Observation dans le cadre de l'enquête publique « Participation du public par Voie Electronique relative au projet de réaménagement urbain du quartier Alexandre Dumas à Villejuif »

Objet : Observations : exclusion lot Oa, Impact sur le Parc du 8 mai, Ecarts sur plans, Concertation, Densité, Distanciation entre bâtiments, Espaces verts, Enquête publique.

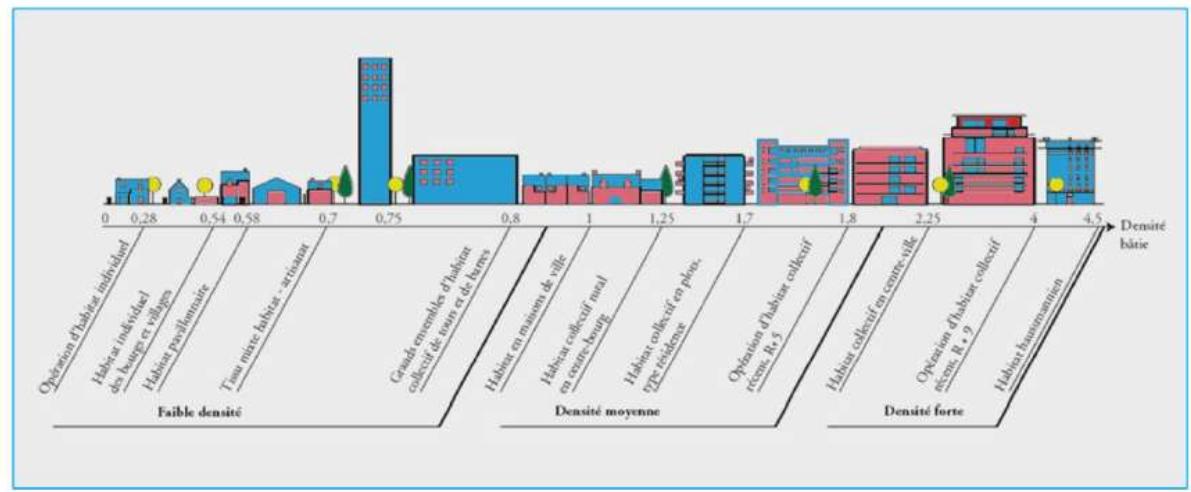
Plus préoccupant encore, nous avons appris la validation d'un permis de construire, instruit selon les règles du PLU, par vos services en date du 16 décembre 2025 (voir annexe 1). Cette décision autorise la réalisation d'un ensemble immobilier composé exclusivement de logements sociaux, comprenant des bâtiments de 7 et 9 étages, implantés à environ 20 mètres seulement de la zone pavillonnaire existante.

Dans ce contexte, nous nous interrogeons sur les raisons pour lesquelles le projet du lot Oa échappe à la concertation publique relative au projet de réaménagement urbain du quartier Alexandre Dumas, alors même qu'il est directement concerné par les opérations de relogement des habitants et qu'il produit des impacts significatifs sur son environnement immédiat (zone pavillonnaire).

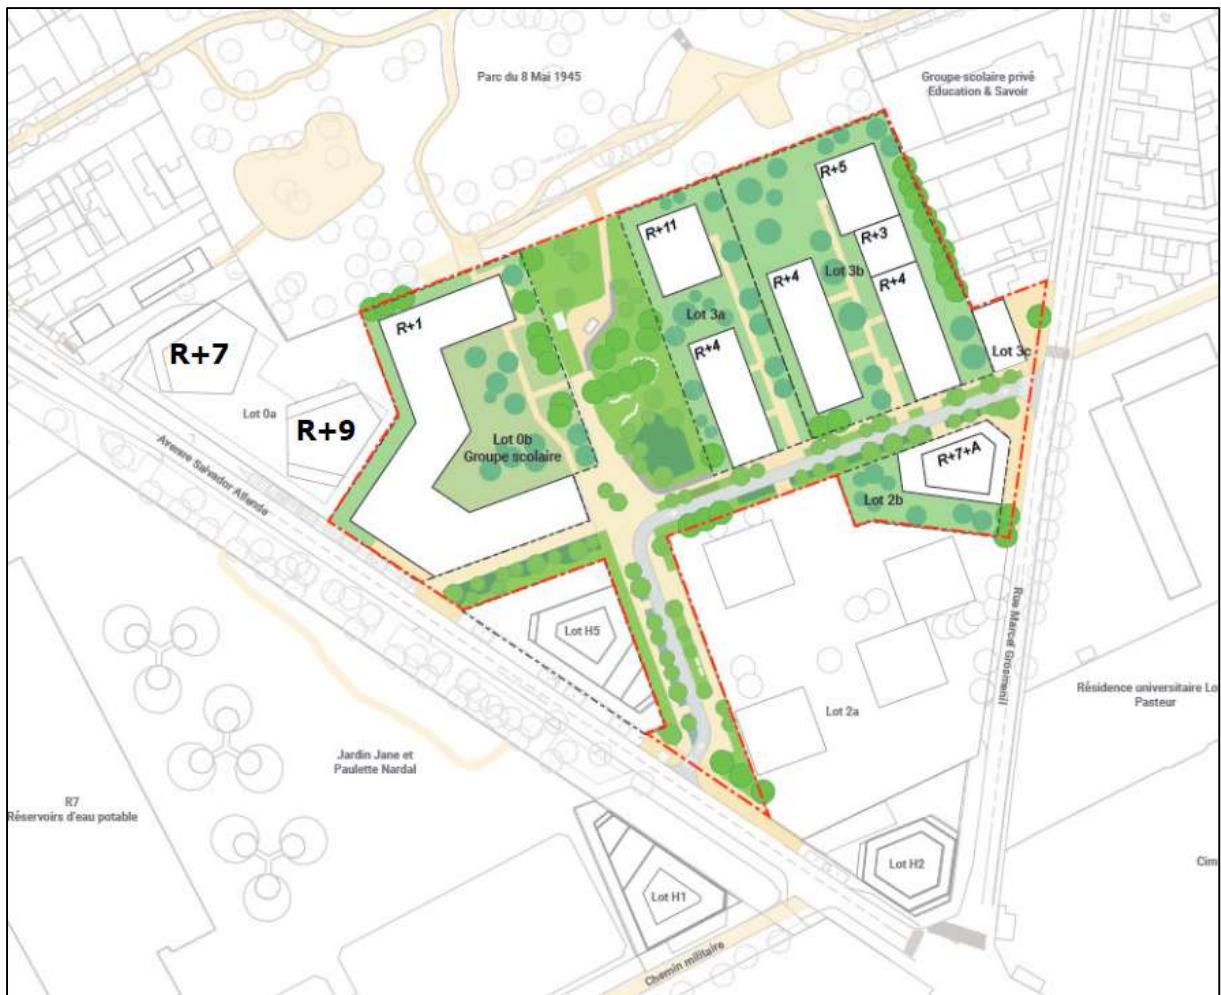
À la lecture des plans du lot Oa consultés en mairie (voir annexe 2), ainsi que des plans d'aménagement joints au présent dossier, il apparaît que le projet prévoit la construction de bâtiments atteignant jusqu'à 11 étages. Le parc du 8 Mai serait ainsi bordé, au sud-ouest, par les bâtiments du lot Oa culminant à 7 et 9 étages, et au sud par le bâtiment 3A, d'une hauteur de 11 étages.

Par ailleurs, la majorité de ces constructions semble implantée en limite quasi directe du parc, le plan de permis de construire du lot Oa indiquant un recul d'environ 2,65 mètres seulement par rapport au parc du 8 Mai.

En premier lieu, ces implantations sont défavorables à l'ensoleillement du parc, qui constitue pourtant l'un de ses principaux atouts pour les habitants. Des bâtiments de ces hauteurs, situés au sud, projette mécaniquement des ombres portées importantes vers le nord, notamment en période hivernale et intersaisonnière, périodes où le parc est pourtant largement fréquenté. Cette perte d'ensoleillement affecte directement le confort des usagers, mais également la qualité écologique du site, en modifiant durablement le microclimat et les conditions de développement de la végétation existante.

Nota : aucune coupe le long du parc ne permet d'apprécier l'envergure des bâtiments sur le parc.

L'étude ne devrait-elle pas présenter les impacts sur le parc du 8 mai (ombres, nuisances etc....) ?

Le plan masse utilisé pour la modélisation du projet sur Urban PRINT est le suivant :

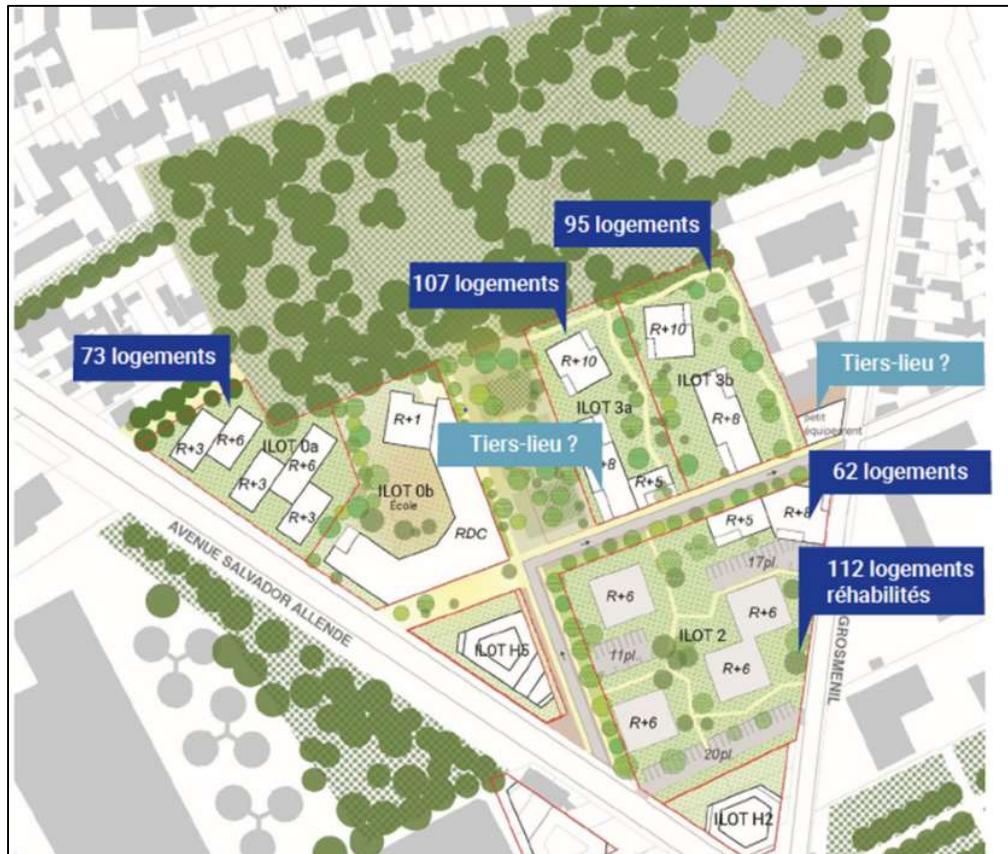
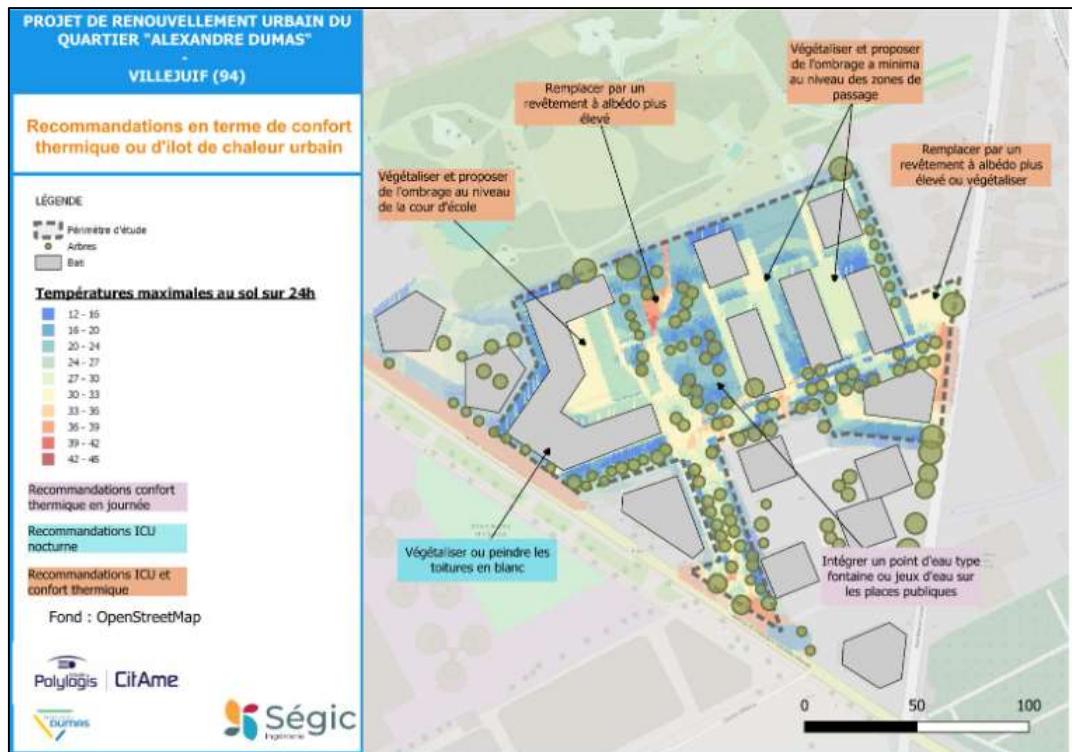
Nous constatons l'existence de plusieurs versions divergentes de l'implantation des bâtiments, ce qui rend la lecture et la compréhension du projet particulièrement difficile.

Nous vous demandons en conséquence de procéder à une mise à jour et à une clarification du dossier, afin d'identifier sans ambiguïté les documents faisant foi et de distinguer clairement les éléments définitifs de ceux qui ne le sont pas.
